Théâtre Nouvelle Comédie

Concours de projets d'architecture
à deux degrés en procédure ouverte
octobre 2009

RAPPORT DU JURY

Projet n° 54

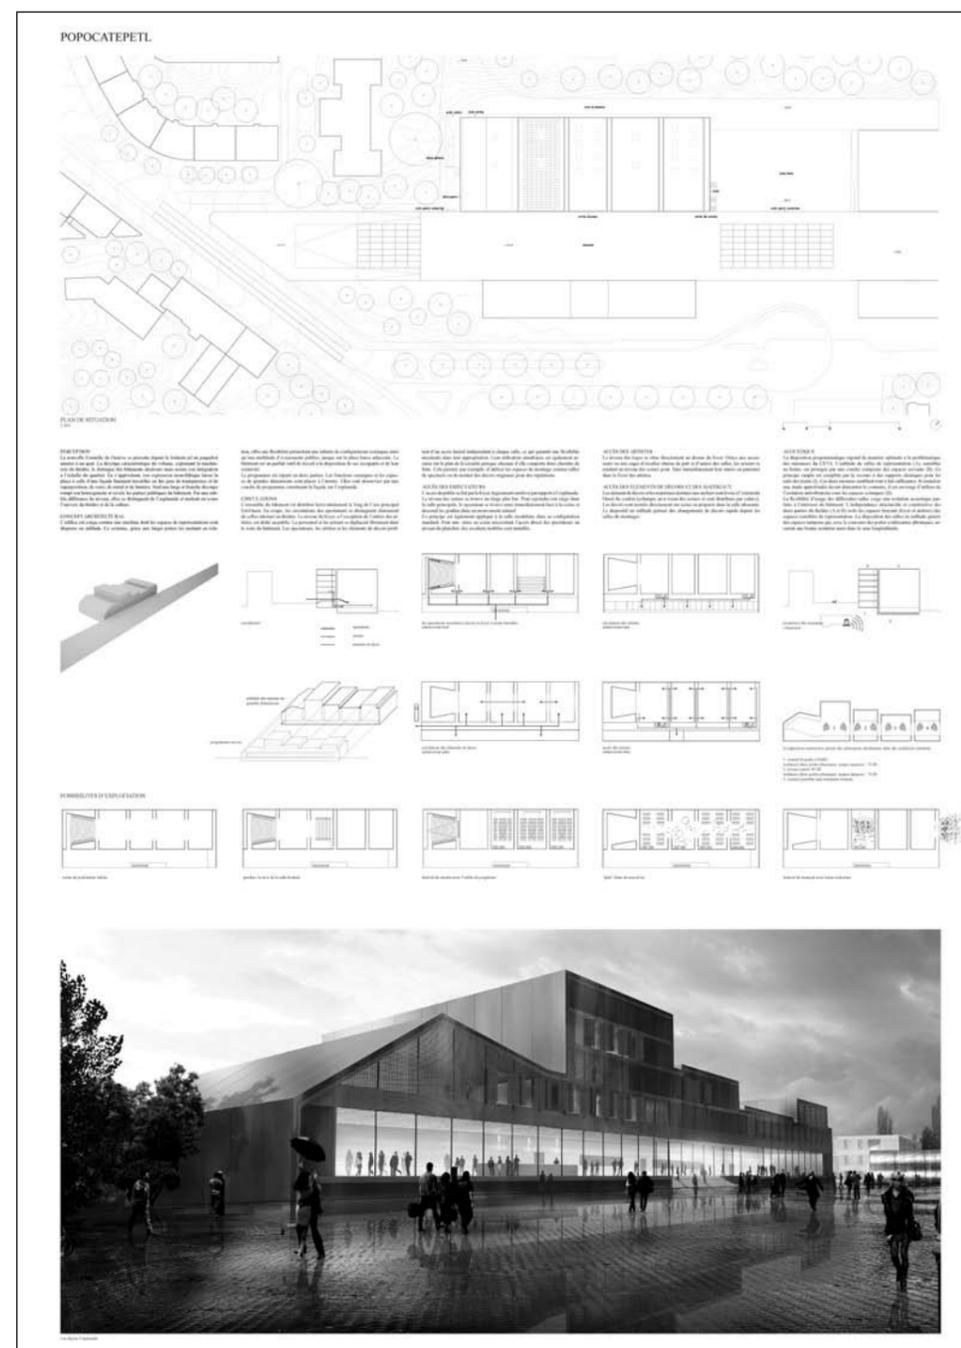
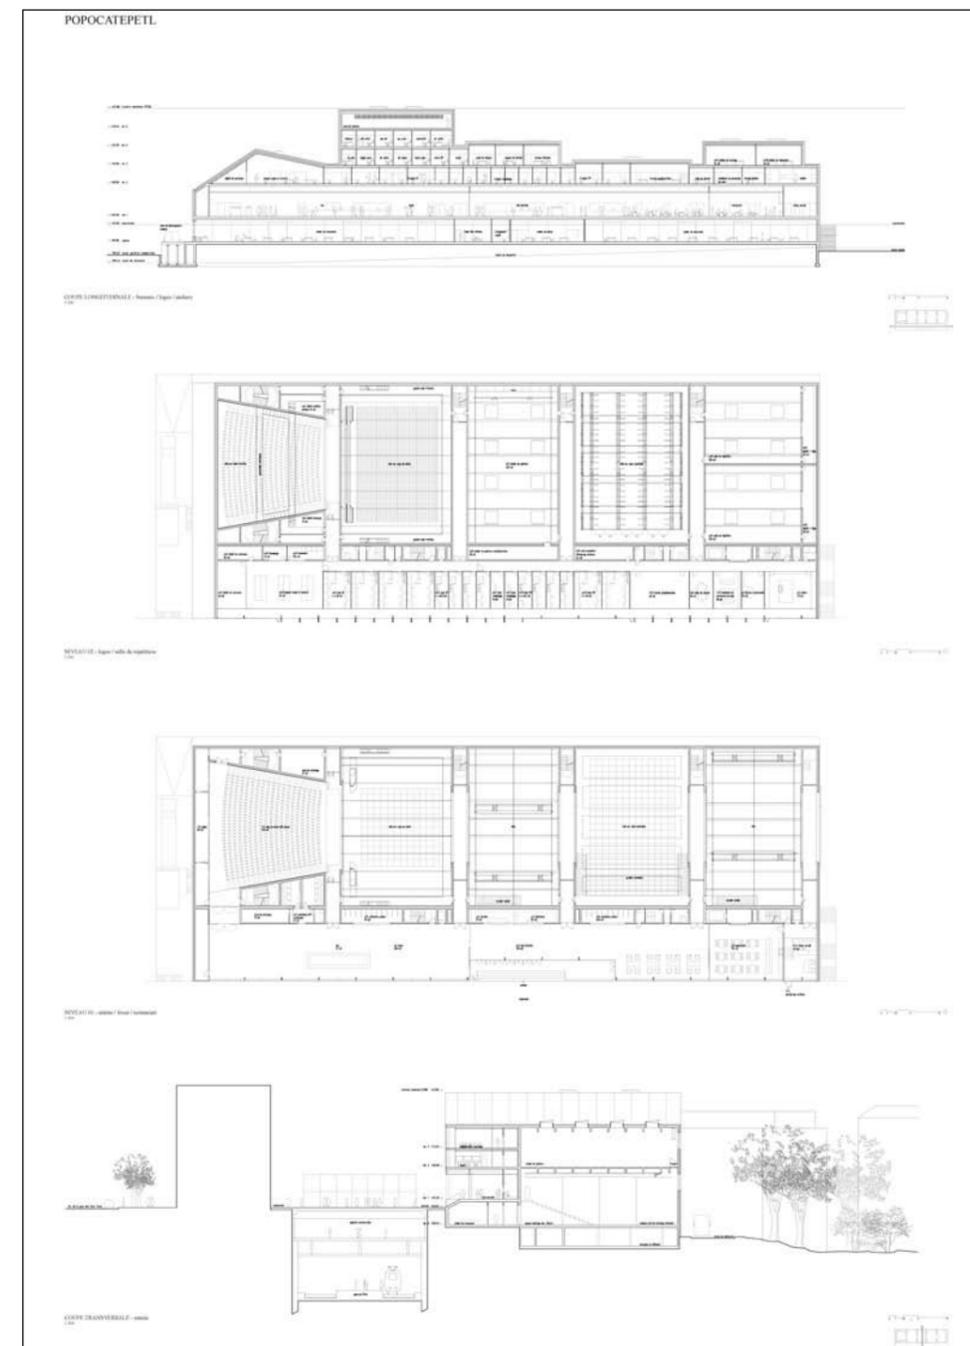
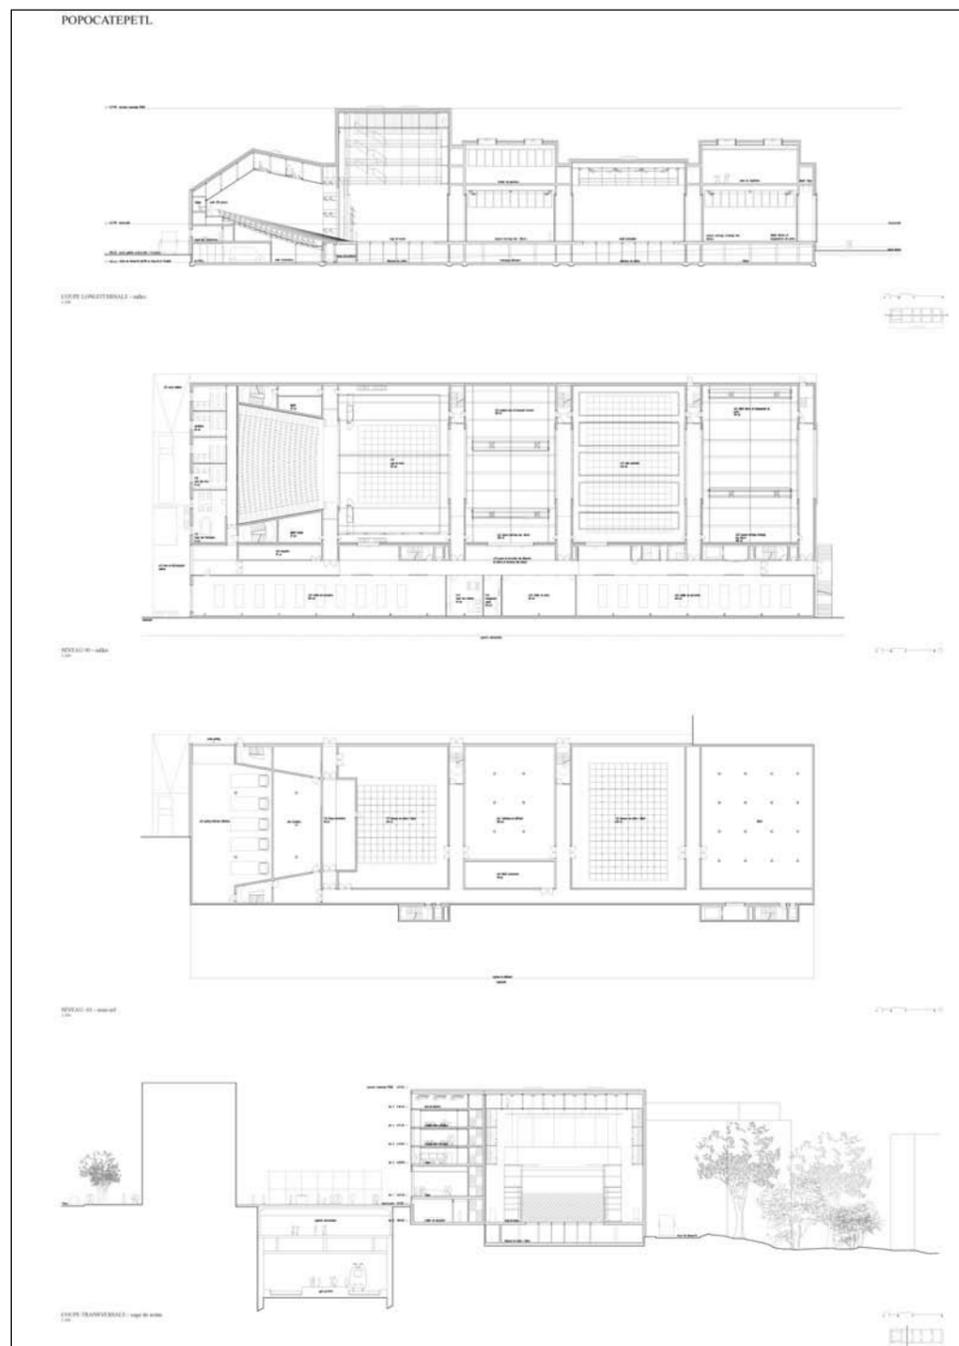
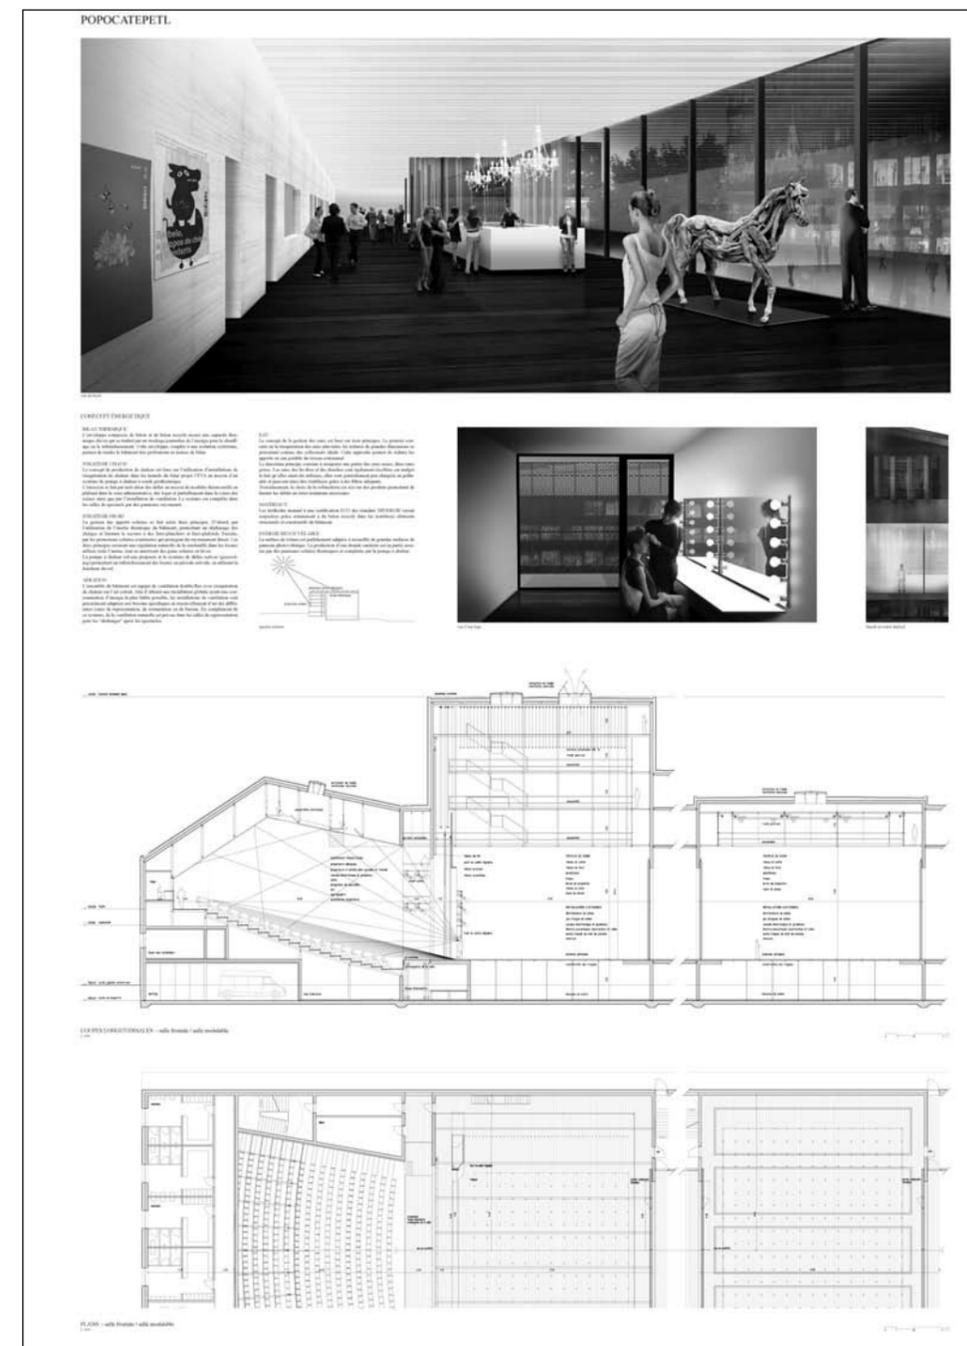
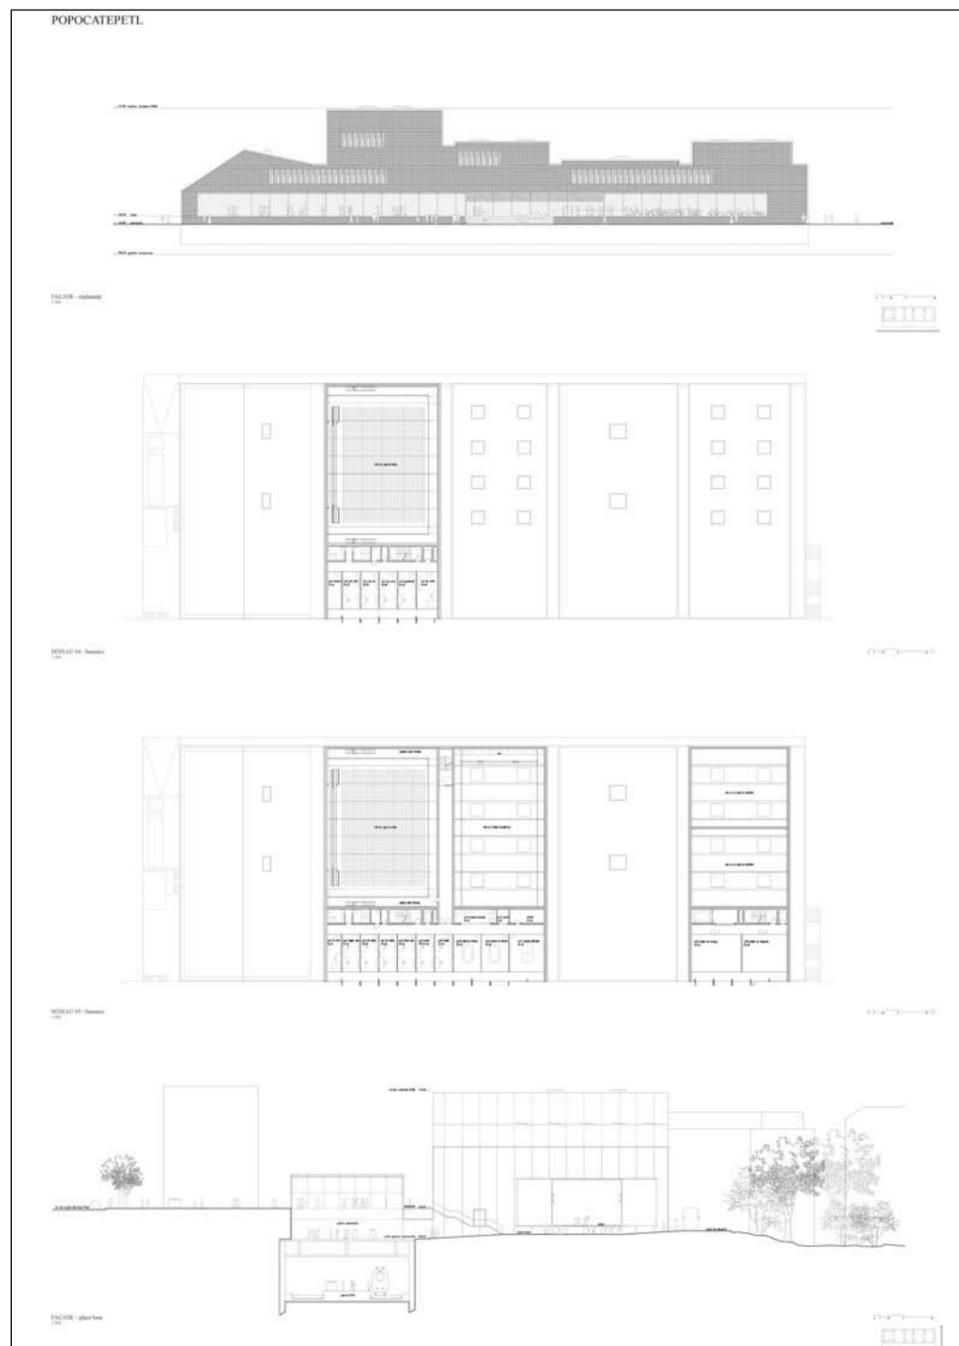
Le projet propose une volumétrie différenciée découlant des spécificités du programme. Cette découpe volumétrique perpendiculaire à l'esplanade permet une bonne relation avec le quartier de logements. La relation et le rapport théâtre-esplanade n'ont pas convaincu le jury. Un sentiment de ne pas vouloir s'approprier et créer un espace public de qualité se dégage de cette insertion dans le site.

Proposer un parvis avec quelques marches pour accéder au théâtre et à son foyer crée une barrière préjudiciable à la convivialité et à l'ouverture souhaitées par les utilisateurs auprès de la population et du public. Ce léger surélevé par rapport à l'esplanade permet d'éclairer les ateliers de travail situés en contrebas mais a des conséquences pour la qualité de l'espace public et des relations théâtre-ville.

Le restaurant situé du côté sud-est en prolongement du foyer ne peut que se développer dans l'espace du foyer. Il se privera de toute extension vers l'esplanade, élément essentiel de l'espace public et de l'animation qu'il peut générer dans ce lieu. Ce sentiment d'obstacle est accentué dans l'espace du foyer, organisé comme un long couloir parallèle à l'esplanade desservant les accès aux salles et aux différents niveaux.

Le fonctionnement et l'organisation des espaces dédiés aux activités du théâtre ne sont pas convaincants dans leur souplesse de circulation et d'utilisation. La matérialité proposée pour identifier l'institution, le concept structurel sont en parfaite adéquation avec la matérialité que souhaite exprimer le projet dans ce lieu.
